BOSS ME-5 SERVICE NOTES

First Edition

CHANGE INFORMATION

Connecting members on MT and Display boards
Effective: SN 905500-UP

MT BOARD (POWER SUPPLY CIRCUIT)

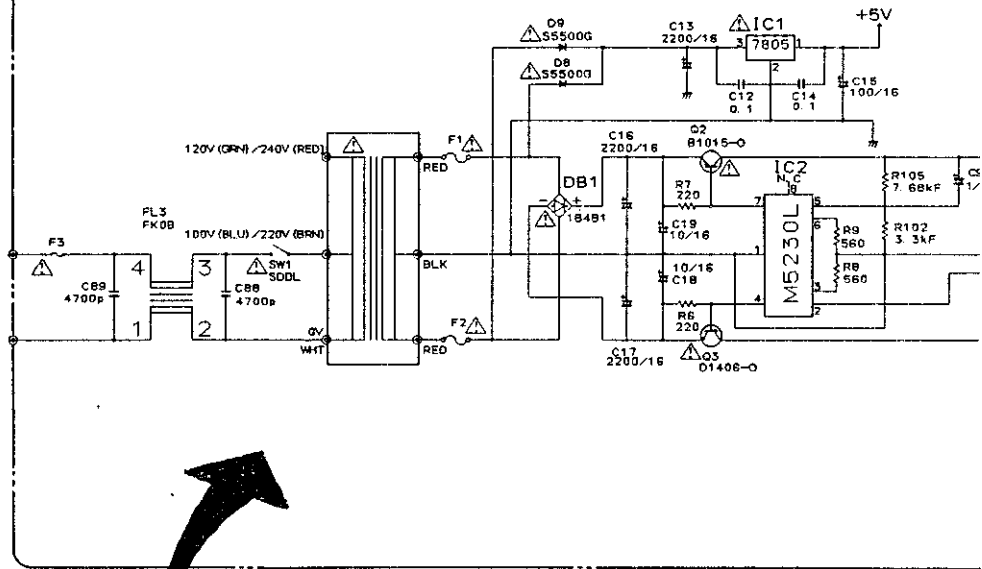
Page	旧 (PREVIOUS) →	新 (NEW)
10	* CIRCUIT DIAGRAM/回路図 MT BOARD (POWER SUPPLY CIRCUIT)	* SUPPLEMENTARY INFORMATION 追加情報

(F1, F2 AND F3 ON MT BOARD)

100/117V	220/240V
F1	T-GGS1A (#12559335) OR SGC-1A	CEE-T1A/250V (#12559513)
F2	T-GGS1A (#12559335) OR SGC-1A	CEE-T1A/250V (#12559513)
F3	T-GGS1A (#12559335) OR SGC-1A	CEE-T500MA/250V (#12559511)

NOTE: FUSE "T-GGS1A" IS COMPATIBLE WITH "SGC-1A".
 "T-GGS1A" (#12559335) WILL BE SUPPLIED AS REPLACEMENT
 BECAUSE "SGC-1A" HAS BEEN DISCONTINUED.
